Дел.бр.2210
	Датум: 07.10.2013.
	Страна 1 од 6
Предшколска установа „11. април“, Народних хероја 12 а, 11070 Београд 011/2603-042, 2603-766, 2692-231

ПРЕДМЕТ: ДОДАТНЕ ИНФОРМАЦИЈЕ/ПОЈАШЊЕЊА-јавна набавка бр.13-108-00

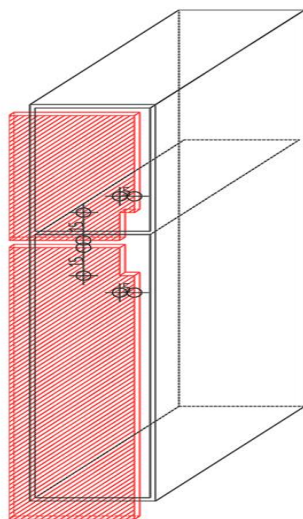
1. Ставке 3,4,5,6,7,8,9 Ормарићи за кревете-Врата се отварају помоћу изрезаних и окантованих, правоугаоних рупа.

Питање : Која је величина рупа и на који начин кантовати поменуте рупе (отворе)?

ОДГОВОР: Димензије отвора су 5x15cm (у прилогу дат цртеж). Дати облик је пожељан према дизајнерском решењу али могуће је предвидети укопавајуће ручке уместо зареза у универу у сагласности са наручиоцем.
